LAUDO / CHECK LIST DE ACESSIBILIDADE PARA AVALIAÇÃO DE CONFORMIDADE ÀS NORMAS DE ACESSIBILIDADE (CONFORME NBR 9050:2020)

UNIDADE / ÓRGÃO	Policlínica - HU UNIVASF		TOTAL DE PAVTOS	3
CIDADE	PETROLINA	ESTADO	PERNAMBUCO	
RUA / AV	RUA ANDRÉ V. DE NEGREIROS	Nº	S/N	ÁREA TOTAL 3.442,13
BAIRRO	CENTRO	ANO DE CONSTRUÇÃO	2016	
ATENDE PÚBLICO	SIM <input checked="" type="checkbox"/> NÃO <input type="checkbox"/>	DATA HABITE-SE	Não tem	
SITUAÇÃO DO IMÓVEL	PRÓPRIO <input type="checkbox"/> LOCADO <input type="checkbox"/> CEDIDO <input type="checkbox"/>	DATA DO LAUDO	15 de janeiro de 2026	
RESPONSÁVEL PELA ELABORAÇÃO DO LAUDO (NOME, FORMAÇÃO (Arq. ou Eng.), CREA / CAU)	Érika Laise de Santana Ramalho, Arquiteta, CAU A135215-6		Nº DA ART OU RRT / DATA DE EMISSÃO	RRT16463729/22/01/2026

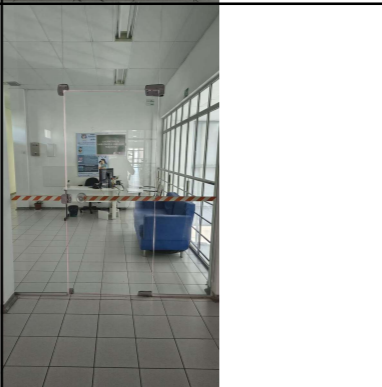
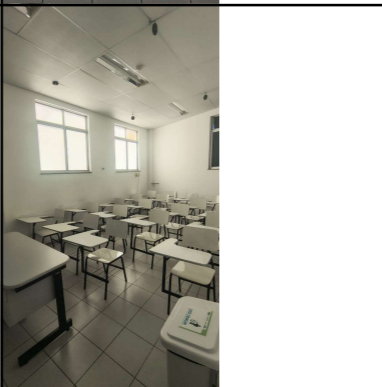
Nº da Foto	Pavimento	Discriminação	Imagem
1	GERAL	Entrada da edificação - Acesso geral: rampas sem corrimão, falta de sinalização	
2	GERAL	Fachada posterior acesso de funcionários	
3	Térreo- passeio externo	Rebaixo para carros e rampas.	
4	Térreo- passeio externo	Defeito na rampa - segundo acesso para carros
